# 改善箇所説明図①

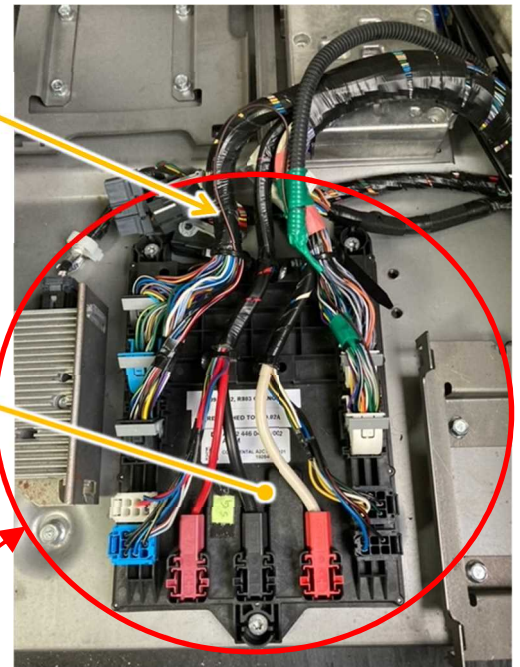
オルタネータ警告表示

基準不適合発生箇所

切断するハーネス

ASAM

大型トラックにおいて、ASAM（電装品を統合管理する機器）の制御プログラムが不適切なため、機械式自動変速機の大型トラックにおいて、突然エンジンが停止し、ライトスイッチをオート位置で使用していた場合は前照灯が消灯する等の不具合が生じるおそれがある。

また、ASAMにハーネスを追加した車両は、エンジン始動時にオルタネータの警告表示がされるおそれがある。

全車両、ASAMの制御プログラムを対策品に書き換えると共に、ASAMからオルタネータ間に追加したハーネスを切断する。

また、対策品の制御プログラムに書き換えた車両は、架装用予備電源の仕様が変更になることから、架装物の機能が正常に作動しなくなるおそれがあるため、架装用配線の回路を変更する。

注：□は切断する部品を示す。
